白ゆり公園改修 事業説明会通信

第2回事業説明会 開催概要

修正案と検討内容について

検討内容③ 防犯カメラ

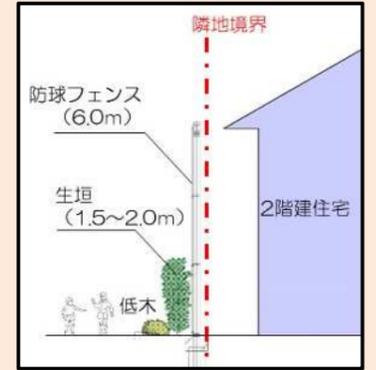
- ・公園の拡張に合わせて、1台増設し、合計2台とします。
- ・公園全体を確認できる位置に防犯カメラを設置します。
- ・防犯カメラ1台は、滑り台で小さい子が遊べるようにするため、防犯カメラが大きい子のたまり場にならない抑止となるように滑り台から見える位置とします。
